改善箇所説明図 ②

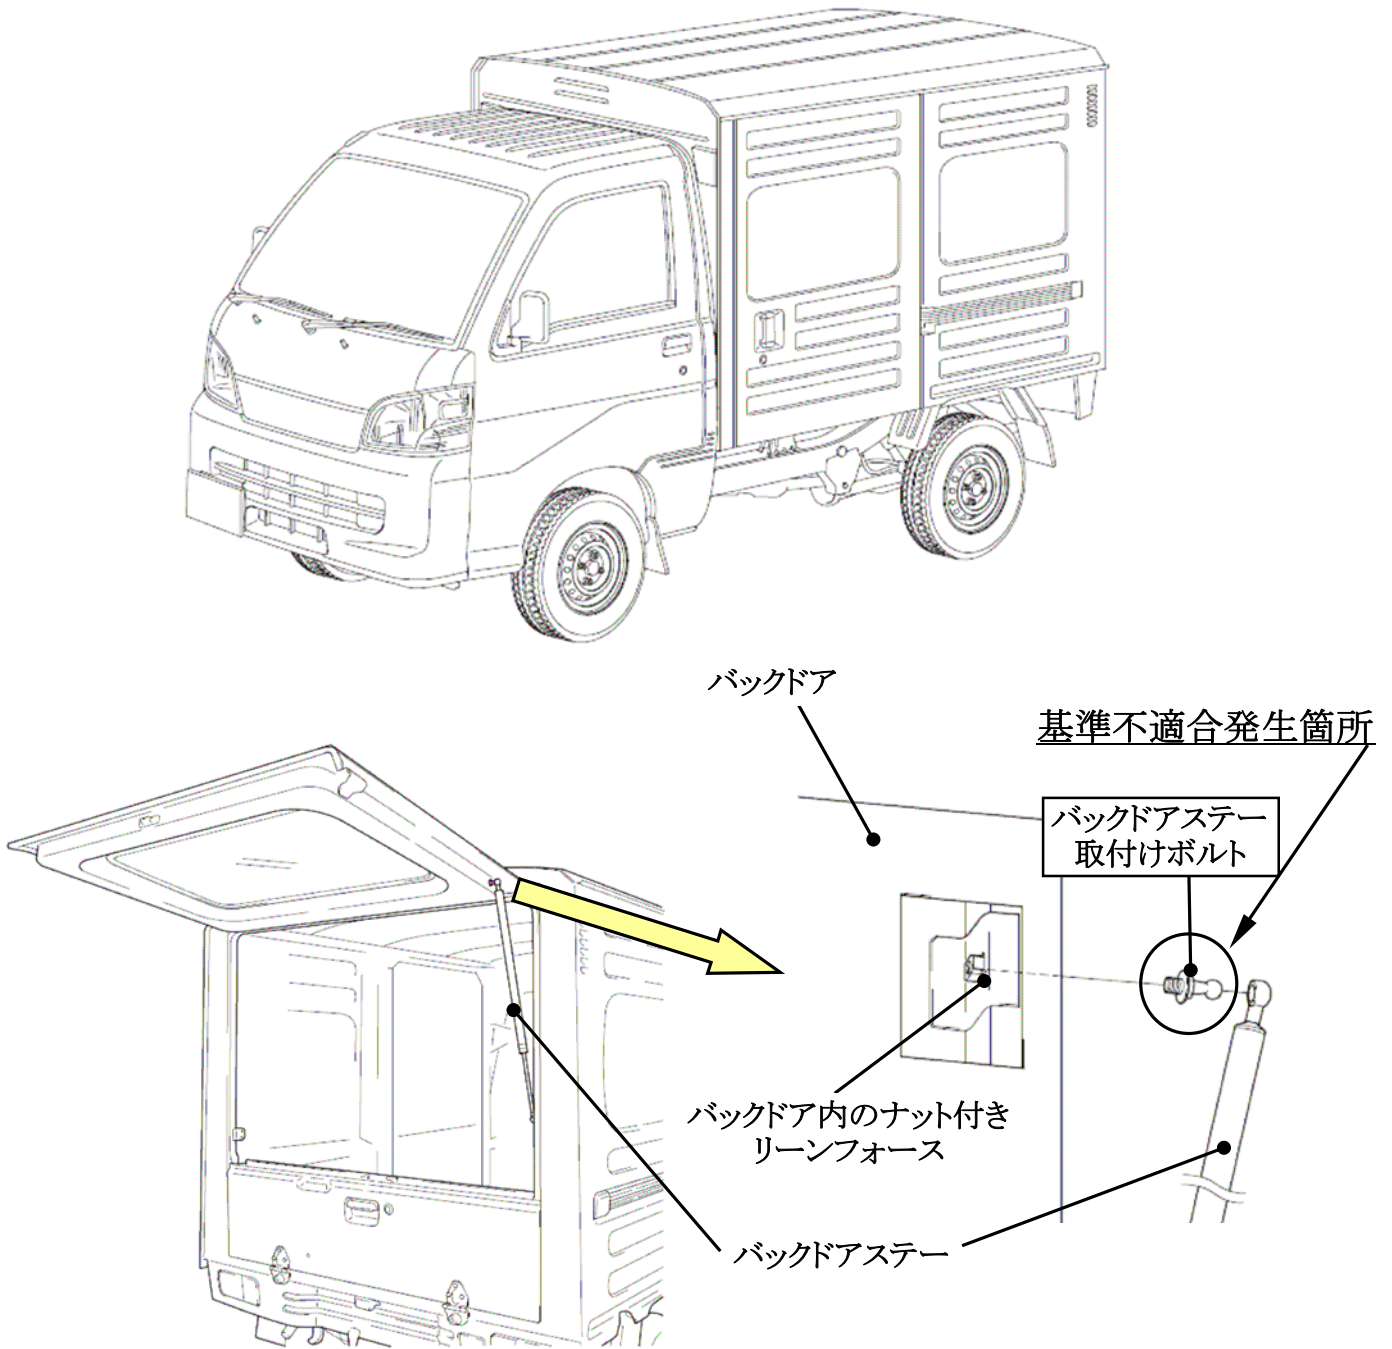
バックドアステー取付けボルトの締付けトルクが不足しているものがあるため、ドアの開閉によって当該ボルトが緩む場合がある。そのため、そのままの状態で使用を続けると、ステー取付け部が外れて、バックドアを保持できなくなるおそれがある。

全車両、バックドアステーの取付けボルトを接着剤付きボルトに変更し、規定トルクで締付ける。
なお、バックドアステー取付け部のナットが外れている場合はナットも交換する。

識別：エンジンルーム内 右フロントストラット取付ナット付近に黄色ペイントを塗布する。
